TRABAJO FINAL DE GRADO

Seguimiento de obra: **Vivienda unifamiliar aislada con muros de entramados de madera y balas de paja en Chiva.**

UNIVERSITAT
POLITÀCNICA
DE VALÈNCIA

Figura 10. Altura libre baño y dormitorio 2 (sin escala). 2016.
Creación propia a partir de modelo REVIT.

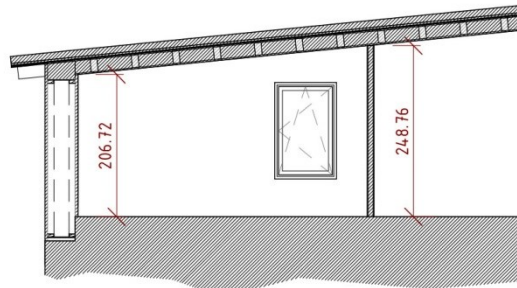
Según secciones en planos, el dormitorio sencillo no cumpliría, siendo toda la altura del recinto menor de 2,5 m, también es menor de 2,2 m el baño

Figura 19. Barrera de protección en ventanas. 2016.
CTE DB SUA.

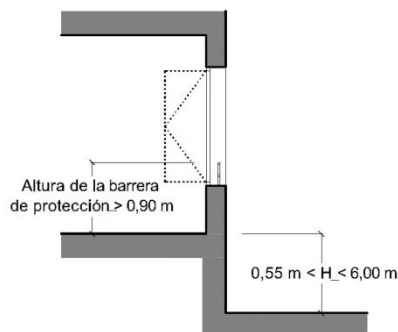
Por lo tanto debería haber una altura de barrera de protección $> 0,90$ m, siendo la altura de antepecho, sin protección, de la ventana de 0,59 m, según planos.

Figura 21. Sección y alzado de ventana en dormitorio 1. 2016. Editado de Proyecto Básico y de Ejecución.

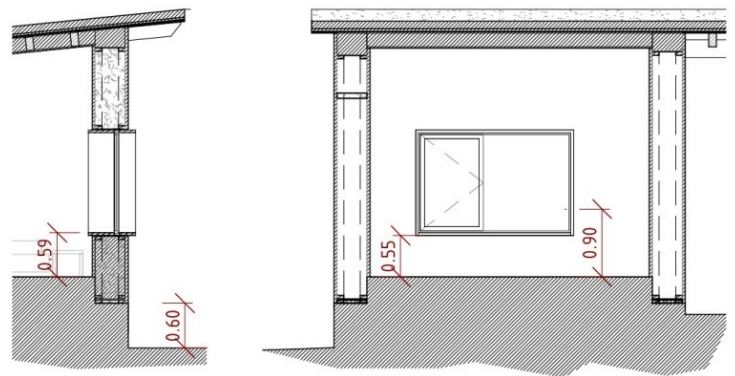
Como se observó en el apartado SUA 1 Desnivel, la diferencia de cota en el dormitorio 1 es > a 0,55, así que al no disponer de barrera de protección, este vidrio debería tener una clasificación de prestaciones, como las que indica la tabla 1.1

Ilustración 83. Pendiente colectores enterrados. 2016. Planos PByE.

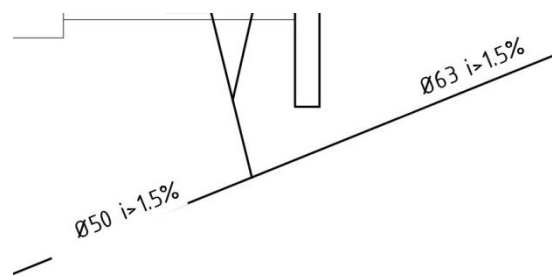
Según plano de saneamiento la pendiente sería de 1,5 %, inferior al 2% que marca el Proyecto. El diámetro del colector al recibir las unidades de inodoro aumentaría a Ø 110 mm.

Ilustración 86. Bajante pluviales. 2016. Plano PByE.

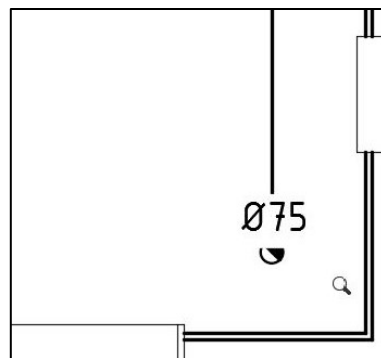
En planos se indica una bajante de pluviales $\varnothing 75$ mm.
